SERVICE INFO – INA 0086

Materialendring i venderullen 532 0111 10

Figur 1: Tidligere versjon i sintret metall

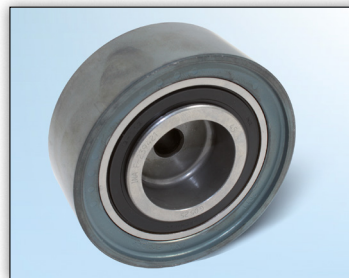
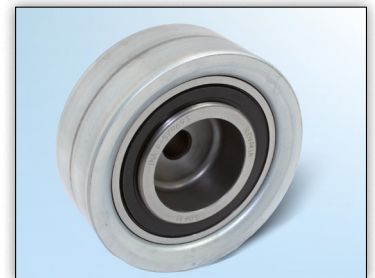
Som en del av den kontinuerlige utviklingen av våre produkter, har materialet til venderullen 532 0111 10 blitt skiftet fra sintret metall til blikk.

I overgangsfasen kan venderuller med glideflater i sintret metall eller blikk bli levert.

Begge venderullene kan brukes universelt for alle kjøretøy som er beskrevet i katalogene, til tross for deres ulike utforming.
